| Byggeplass:   | DARRES GATE 20 - 24         | Eiendom:    | 218/185/0/0                |

## **KLAGE OVER PLAN- OG BYGNINGSETATENS AVSLAG PÅ SØKNAD OM ENDRING OG DISPENSASJON FRA AREALPLAN**

Byggesak- innstilling til bydelsutvalget

## AVSLAG PÅ SØKNAD OM ENDRING - DARRES GATE 20 - 24

EKSIST. FASADE MOT VEST (KORTFLØY MOT HAUCHS GATE)

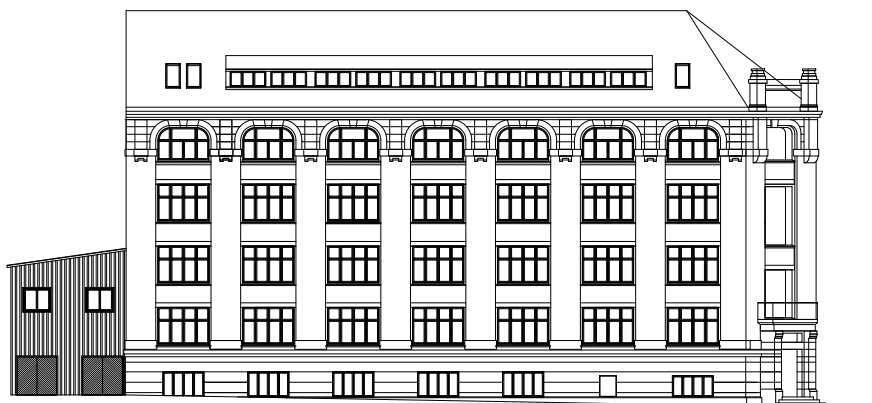
Plan- og bygningsetaten ser ut fra vedlagte fasadetegninger at tiltaket vil fremstå tilsvarende som i dagens situasjon etter omsøkte vindusutskiftninger, og omsøkte endringer er således å anse i henhold til krav i plan- og bygningsloven til visuelle kvaliteter, jf. pbl. § 29-2.

anlegg omfattes av en bevaringsregulering veier Byantikvarens uttalelse, i dette tilfellet frarådning av utskiftning, tungt i Plan- og bygningsetatens vurdering av tiltaket. Da tiltaket på bakgrunn av Byantikvarens uttalelse anses i strid med § 9 i reguleringsbestemmelsene, vil vurderingen vedrørende bevaring drøftes nærmere i avsnittet under.

Plan- og bygningsetaten finner på bakgrunn av ovenstående vurdering at den omsøkte utskiftningen i vesentlig grad tilsidesetter hensynet bak bygningens regulering til bevaring og kan således ikke tillates.

NY FASADE MOT VEST (KORTEFLØY MOT HAUCHS GATE)

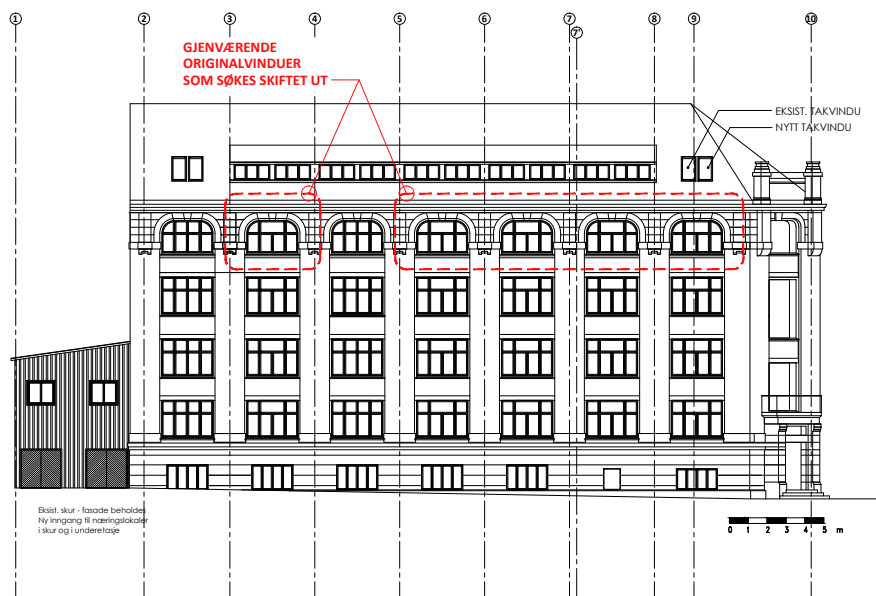
Plan- og bygningsetaten finner etter en konkret vurdering av den omsøkte tiltaket at dette, tross beskjeden størrelsesorden, ikke er i tråd med bevaringsreguleringen for bygningen, jf. § 9 i reguleringsplan S-3893. Dispensasjon fra nevnte bestemmelse innvilges ikke. De fem originalvinduene må opprettholdes og rehabiliteres i tråd med prinsipper for en antikvarisk restaurering/rehabilitering slik at de oppnår en tilfredsstillende bruksstandard. Plan- og bygningsetaten orienterer om at krav til energieffektivitet til de aktuelle vinduene kan tillates oppfylt så langt det passer nevnte rehabilitering.

Plan- og bygningsetaten mener etter ovennevnte at vilkårene for dispensasjon etter plan- og bygningsloven § 19-2 ikke er oppfylt, og søknaden om dispensasjon innvilges ikke.
